INSTITUTO NACIONAL DE VÍAS **PROCESO MISIONAL EJECUCIÓN DE PROYECTOS DE INFRAESTRUCTURA DE TRANSPORTE** **MANUAL DE INTERVENTORÍA OBRA PÚBLICA** **LISTA DE CHEQUEO INFORME MENSUAL DE INTERVENTORÍA**	CÓDIGO	MEPI-MN1-IN-15-FR-1
		VERSIÓN	1
		PÁGINA

Contrato de Interventoría No. 976-2022 **Interventoría:** CONSORCIO INTERVENTORES VIALES

Objeto Contrato de Obra:
MEJORAMIENTO DE VIAS RURALES EN EL MUNICIPIO DE REMOLINO DEPARTAMENTO DE MAGDALENA DEL PROGRAMA COLOMBIA RURAL NACIONAL.

INFORME MENSUAL No. 7 **MES O PERIODO:** MAYO DEL 2023

Imagen 6-6 Estructura de pavimento planteada para ambos sectores. Fuente, Autor

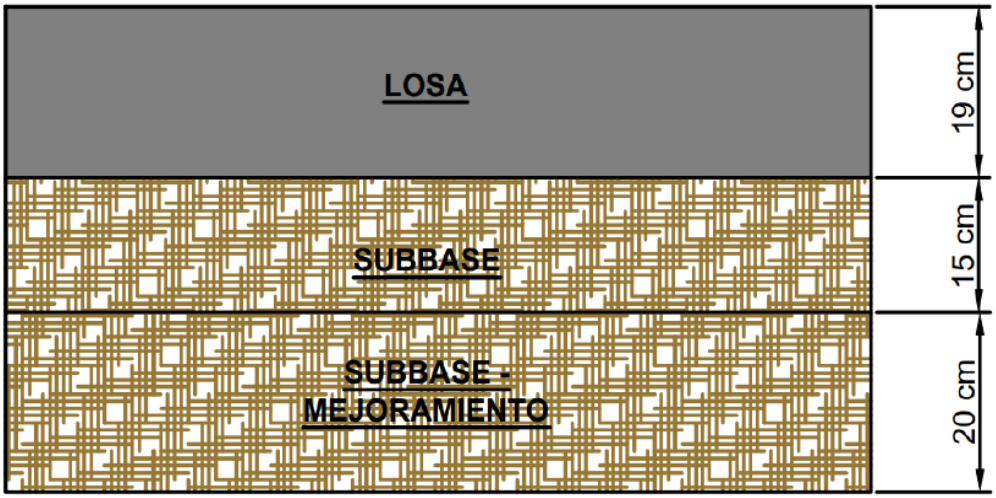
Comentario: Así mismo se solicita se corrija el espesor de la losa en la imagen 6-6, ya que el espesor de lo losa obtenido bajo la metodología Cartilla De Obras Menores de Drenaje y Estructuras Viales Programa Colombia Rural es de 20 cm y no se 19 cm como aparece en la imagen 6-6.

Se da la NO objeción a la estructura de pavimento obtenida bajo la metodología Cartilla De Obras Menores de Drenaje y Estructuras Viales Programa Colombia Rural, la cual arrojo un espesor de losa de 20 cm + 15 cm de subbase granular, (presentado el 12 de mayo de 2023), para el proyecto Contrato MP-LP-004-2022, cuyo objeto corresponde a "Mejoramiento en la vía Garrapata - Flores de María en el Municipio de Pivijay Departamento de Magdalena del Programa Colombia Rural – Nacional", en el sector vial del corredor Garrapata – Flores de María.

Figura 1. Esquema de la estructura de pavimento en zona de no inundación.

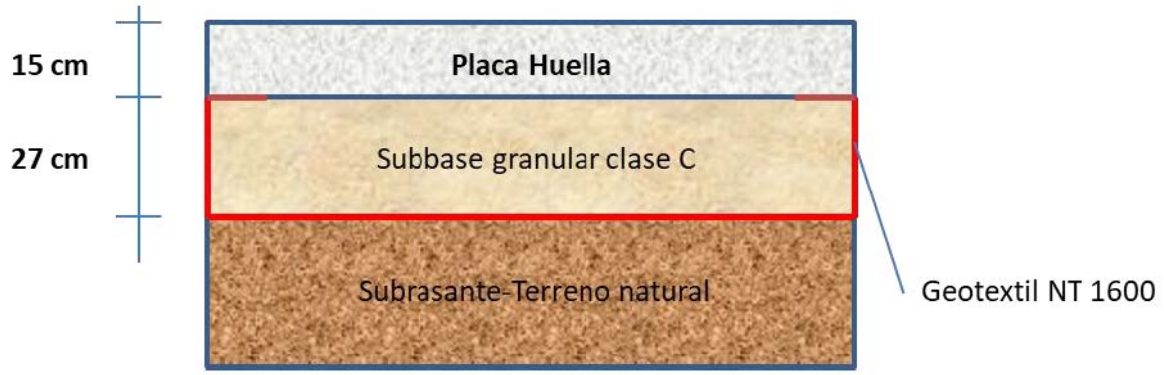
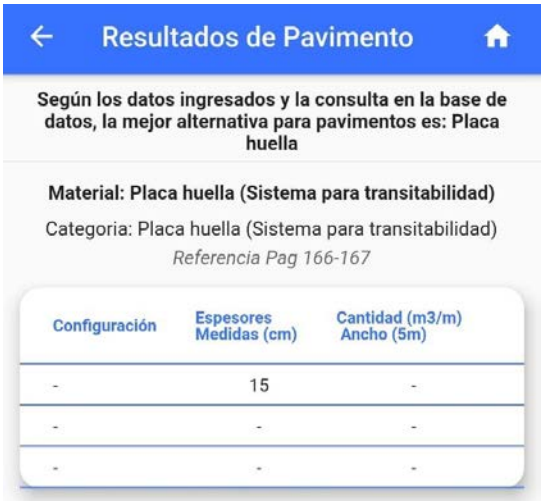
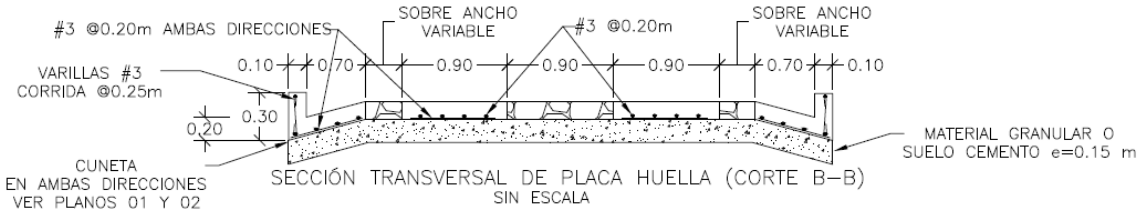
Seria 0.15 metros de subbase más 0.15 de mejoramiento sería un espesor total de 0.27 metros, utilizando el mismo material de subbase…"

Comentario: Una vez realizada el ingreso de las variables a la aplicación móvil INVIAS RURAL, se obtiene un espesor de PLACA HUELLA de 15 cm, tal como se muestra a continuación.

Por lo que se comparte para la zona no inundable una estructura de pavimento, conformada por:

- Placa Huella en un espesor de 15 cm
- Subbase Granular: en un espesor de 15 cm
- Mejoramiento subrasante (subbase granular): en un espesor de 15 cm

Figura 2. Esquema de la estructura de pavimento en zona de inundación.

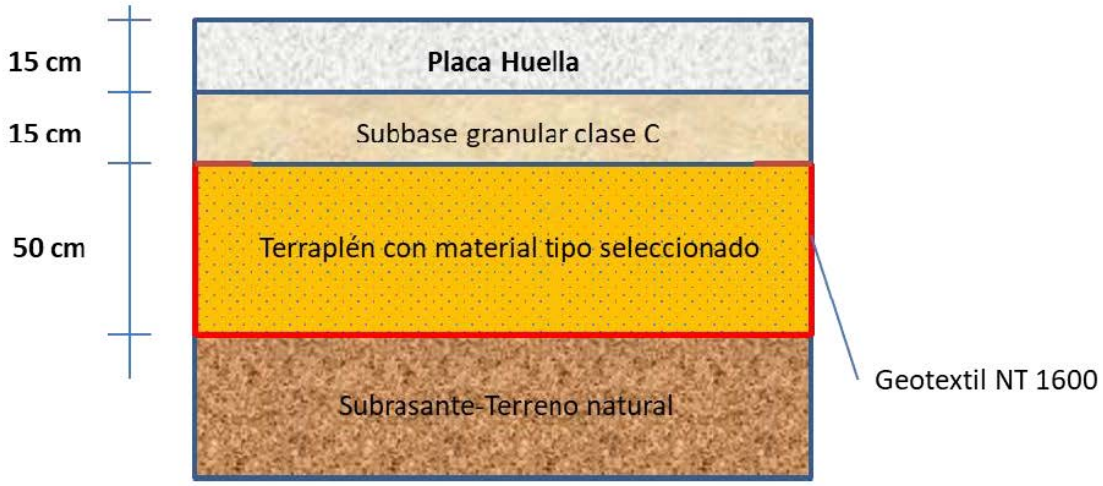
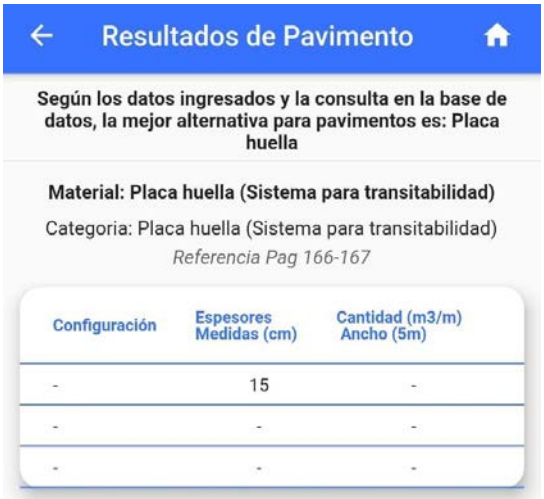
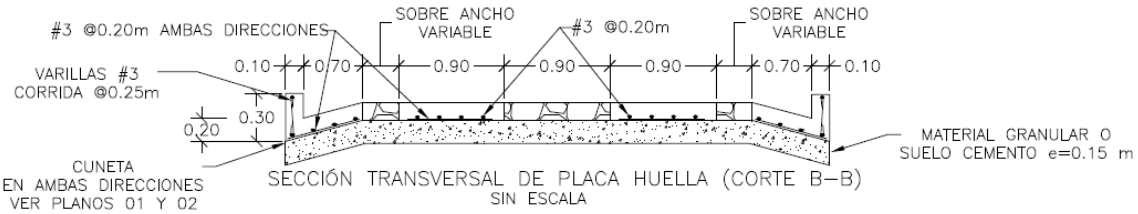
Se recomienda la utilización de un geotextil NT1600, para separación y drenaje de suelo, y que no permita la contaminación del nuevo material de mejoramiento con el de la subrasante…"

Comentario: Una vez realizada el ingreso de las variables a la aplicación móvil INVIAS RURAL, se obtiene un espesor de PLACA HUELLA de 15 cm, tal como se muestra a continuación.

Por lo que se comparte para la zona no inundable una estructura de pavimento, conformada por:

- Placa Huella en un espesor de 15 cm
- Subbase Granular: en un espesor de 15 cm
- Mejoramiento subrasante (terraplén seleccionado): en un espesor de 50 cm

REGISTRO FOTOGRAFICO DE LOS ACTOS Y LAS CONDICIONES INSEGURAS SST

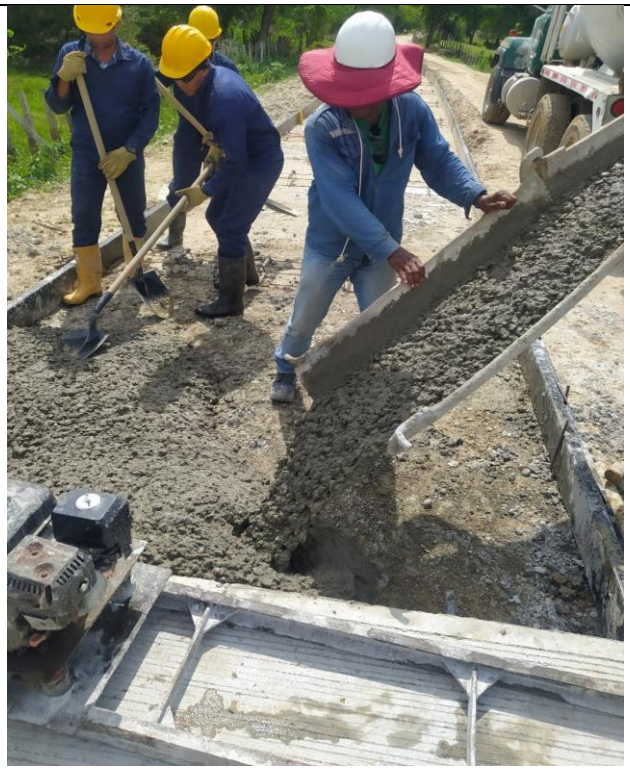
**Personal laborando sin guantes**	 **Se realiza la entrega de guantes al personal.**

REGISTRO FOTOGRAFICO DE LA SEÑALIZACION EN OBRA

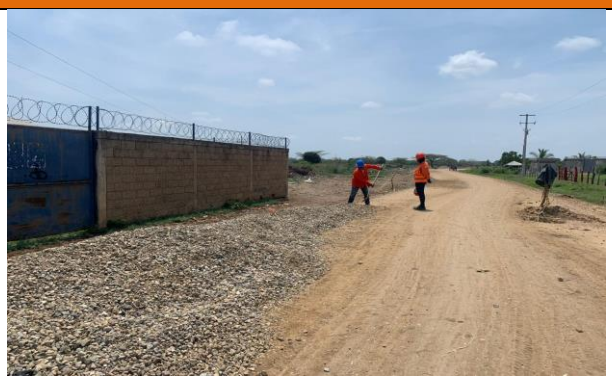
Se evidencia falta de señalizacion en el frente de obra.	**Se evidencia la señalización elaborada para ser instalada.**
